From 5.1, 2, e 5.1, 2, e 5.1, 2, e @amsterdam.nl>  
 Subject RE: Padelbanen geluid  
 To 5.1, 2, e 5.1, 2, e 5.1, 2, e @amsterdam.nl>, 5.1, 2, e 5.1, 2, e 5.1, 2, e 5.1, 2, e @amsterdam.nl>  
 Cc 5.1, 2, e 5.1, 2, e 5.1, 2, e @amsterdam.nl>  
 Date April 26, 2023 at 10:27:41 AM CEST

**Van:** 5.1, 2, e 5.1, 2, e 5.1, 2, e @cauberg Huygen.nl>  
**Verzonden:** maandag 24 april 2023 12:05  
**Aan:** 5.1, 2, e 5.1, 2, e <5.1, 2, e @amsterdam.nl>  
**CC:** 5.1, 2, e 5.1, 2, e 5.1, 2, e @amsterdam.nl>; 5.1, 2, e 5.1, 2, e <5.1, 2, e @amsterdam.nl>  
**Onderwerp:** RE: Padelbanen geluid  
 Dag 5.1, 2, e

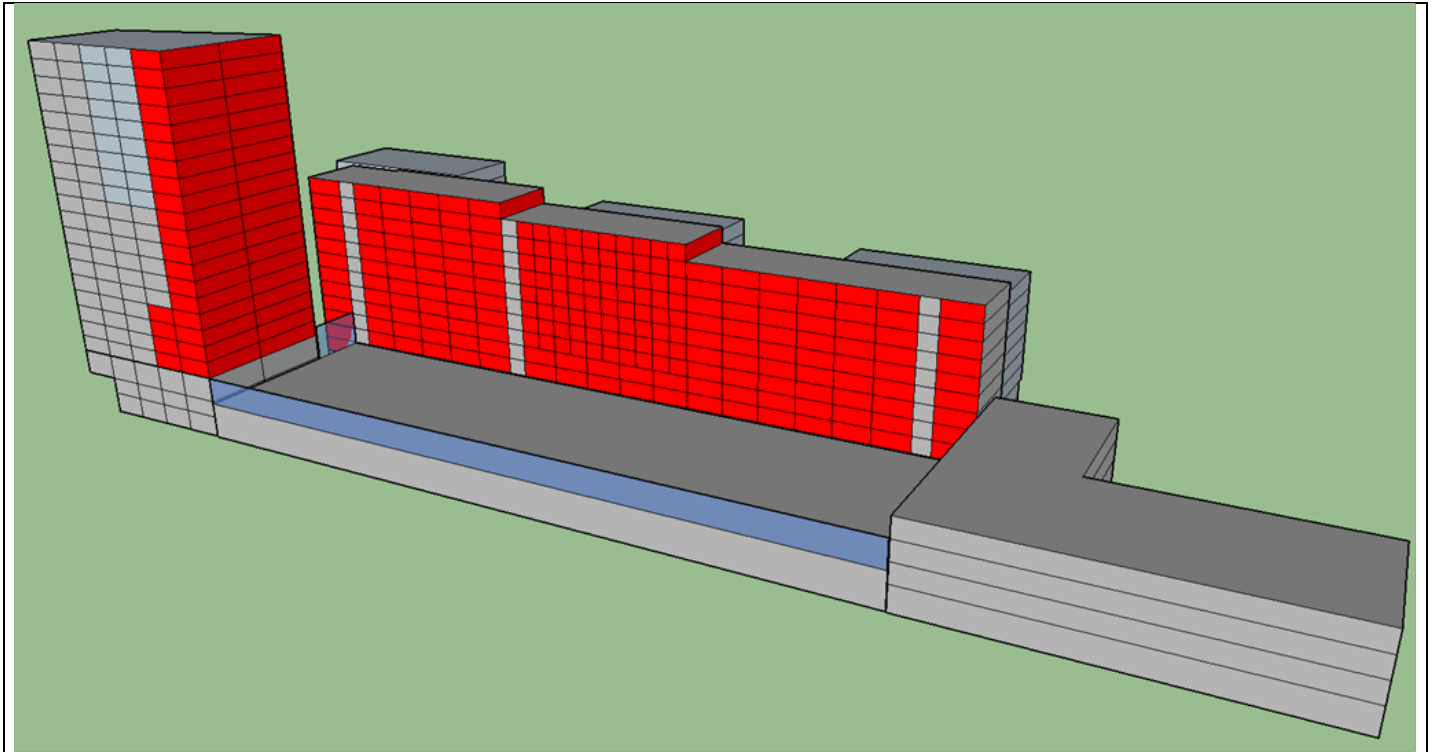
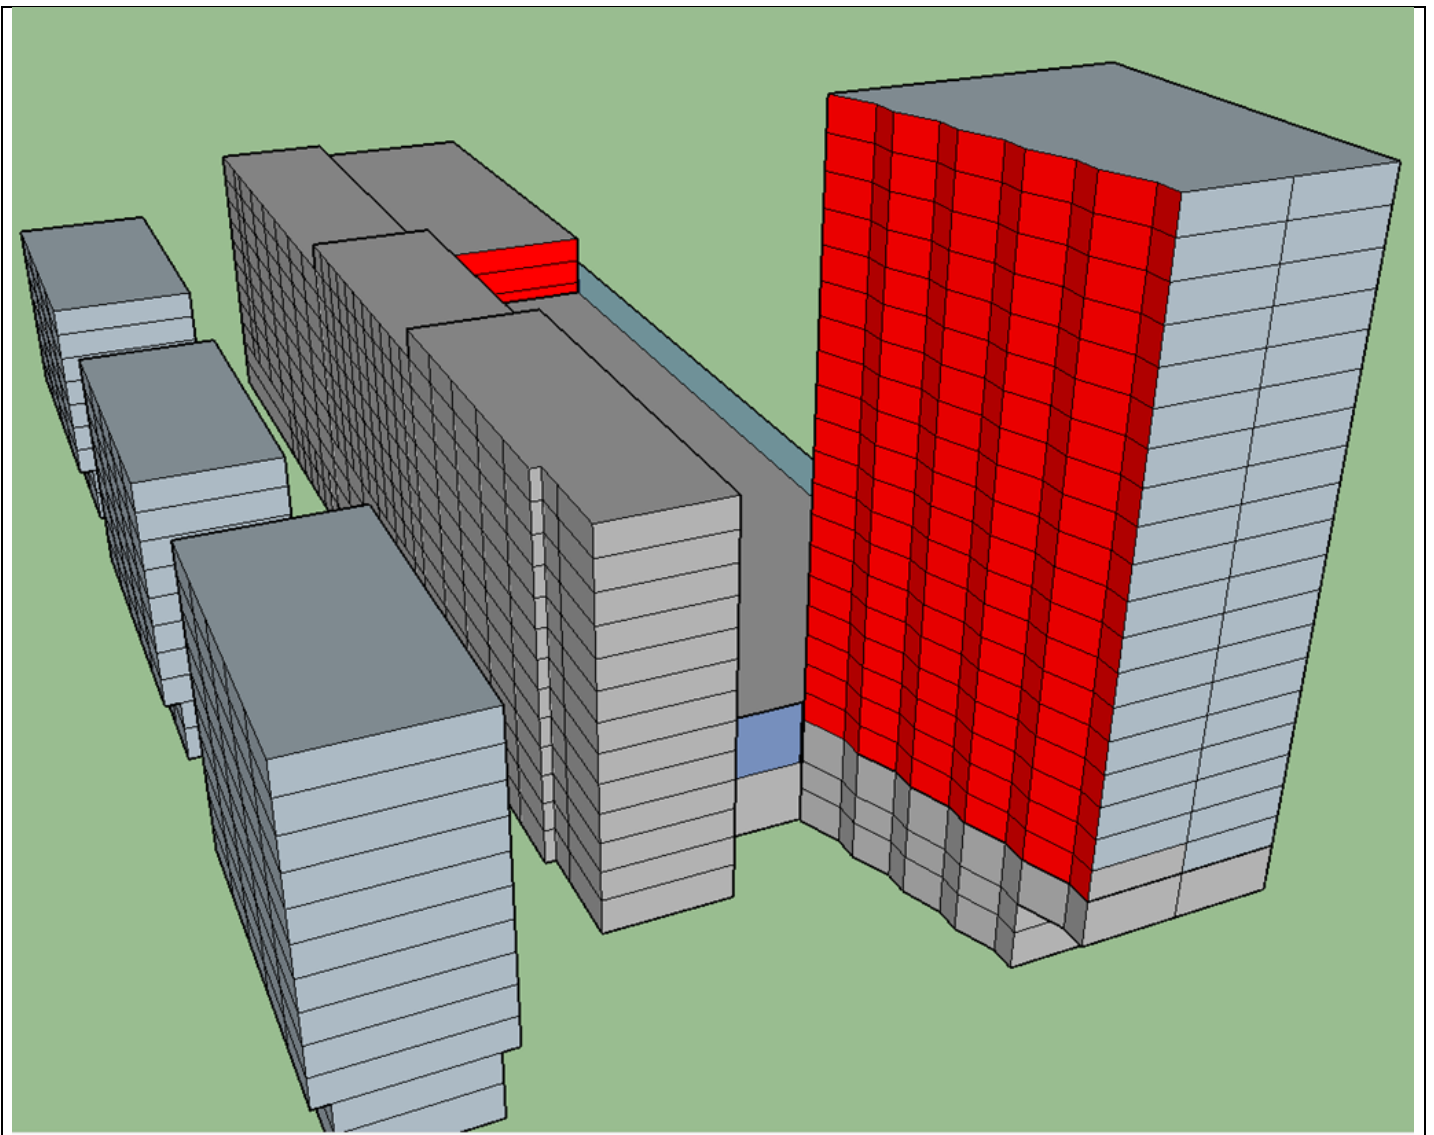
Ho: 5.1, 2, e  
 Klopt wat je zegt. Is strikt genomen niet noodzakelijk om aan te passen, maar dan hebben we wel een onderzoek met de juiste bouwvolumes. Mijn idee is om het gewoon te vragen, ze hebben de juiste gegevens gewoon als het goed is. Dit mini foutje hadden ze volgens mij ook eerder gemaakt.  
 En ja jammer van RvS, die hebben het ook enorm druk.... Voor de liefhebber <https://www.raadvanstate.nl/jaarverslag2022/bestuursrechter/productie-en-doorlooptijden/>  
 Groeten 5.1, 2, e

Dag allen,  
 We hadden dat onderzoek laten doen om achter de hand te hebben mochten er in de Rvs vragen over komen bij behandeling beroep.  
 Daarvoor hoeven we het dan toch niet te laten aanpassen?  
 We zijn niet van plan padelbanen in de openlucht toe te staan er als VORM dat ooit ineens wel mocht willen weten we ni dat ze dan meer dove gevel moeten maken om daarvoor een bouwvergunning te krijgen?  
 Of vergis ik me ?  
 Jammer dat er nog geen bericht is van de RvS is.

Hoi 5.1, 2, e  
 Resultaten zullen wel hetzelfde blijven, maar is wel volledig om het juiste ontwerp te gebruiken. Ik neem aan dat je bedoelt dat Cauberg dus niet de volumes van het bestemmingsplan heeft aangehouden? Kan het wel evt laten aanpassen.  
 Benieuwd hoe je ziet dat het het oude ontwerp is J  
 Groeten 5.1, 2, e

Hoi allen,  
 Cauberg maakt gebruik van de oude tekeningen, dit is het model van vóór de aanpassingen n.a.v. het advies CRK. Is dat erg?  
 5.1, 2, e  
 5.1, 2, e 5.1, 2, e <5.1, 2, e @amsterdam.nl>

Wij hebben onze SketchUp-bestanden met de benodigde dove gevels aangepast op de nieuwe geluidresultaten. Uit de berekeningen blijkt dat in geval van padelbanen, ten opzichte van de benodigde dove gevels op basis van het tennispark, de gehele westgevel van de woontoren T doof uitgevoerd dient te worden. Ook ter plaatse van een gedeelte van de oostgevel is een dove gevel benodigd (ca. 24% van de gevel). Zie de onderstaande figuren.

Figuur 5.3: Locaties van benodigde dove gevels vanwege sportgeluid tennispark (rood gearceerd)

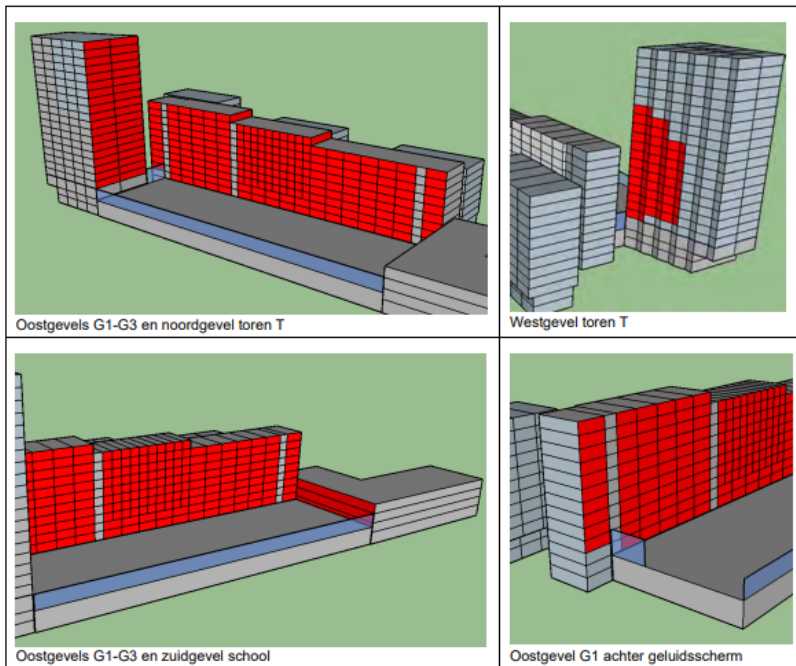
Bedankt voor je snelle en uitgebreide reactie.  
Voor de bestaande woningen zal er wel voldoende afscherming zijn.  
Bij de nieuwe woningen worden de gevels die direct grenzen aan de sportvoorziening doof.  
Ik zag dat bij de Westgevel van de Toren niet alle woningen een dove gevel krijgen.  
Zou dat een probleem zijn als we uitgaan van padelbanen?

Uitgaande van enkel padelbanen (dus bijvoorbeeld 15-16 padelbanen, in plaats van 8 tennisbanen) gaat dat zeker een probleem geven bij meer gevels binnen het plan, in ieder geval bij de westgevel van de toren.
